Boletín técnico informativo

Cham, 1 diciembre 2015

Reemplazo de la unidad FlexIS

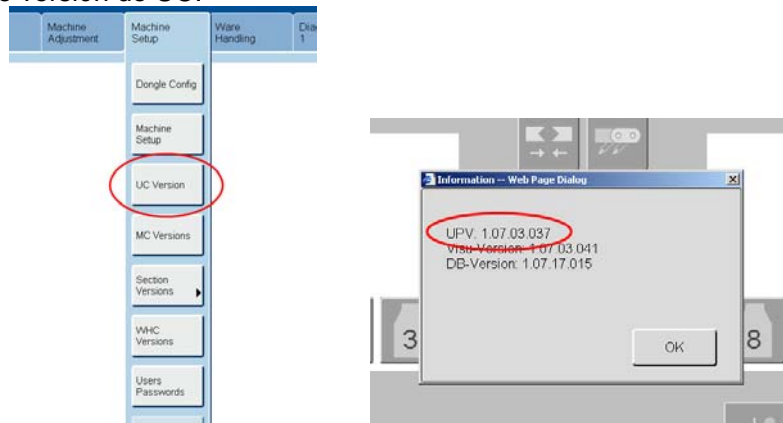
Las unidades más nuevas requieren la siguiente versión de software de FlexIS (versión del paquete de actualización)

1.07.02.029 y posterior (lanzada el 11 de mayo de 2012)

1.07.03.014 y posterior (lanzada el 31 de enero de 2012)

Entrada de seguridad (STO)

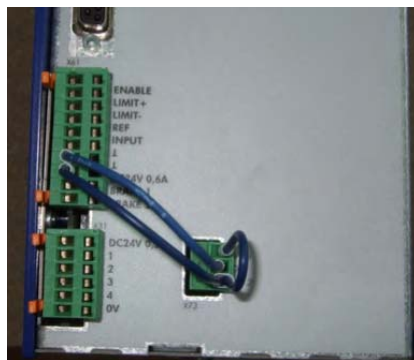
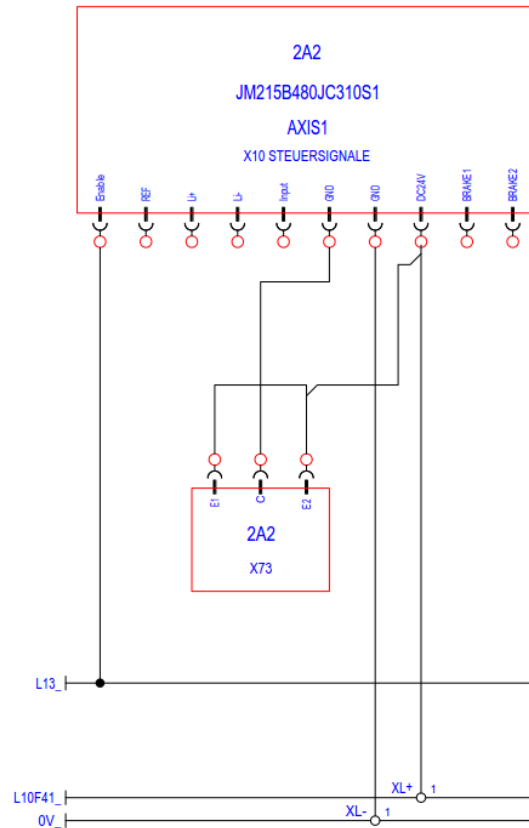
Todas las unidades nuevas tienen una corriente de seguridad para desactivar la unidad de forma segura (STO = Desactivación segura de par). El antiguo JetMove JM-215 (601-10146) no tenía esta entrada de seguridad.

Al reemplazar un JetMove JM-215 (601-10146) con un modelo nuevo, es necesario agregar cableado. La corriente de activación de seguridad debe alimentarse con 24 V.

A continuación, podrá ver cómo realizar el cableado de la corriente de activación de seguridad.
E1 y E2 necesitan 24 V, que se pueden tomar del suministro de 24 V de la unidad.
C necesita 0 V, que también puede tomarse del suministro de 0 V de la unidad.

Para recibir la unidad nueva (601-10847) que incluye el cableado (601-20103), solicite el juego de reemplazo de unidad (601-10847-Kit)

Si lo desea, puede solicitar el juego de cableado 601-20103 para la actualización.
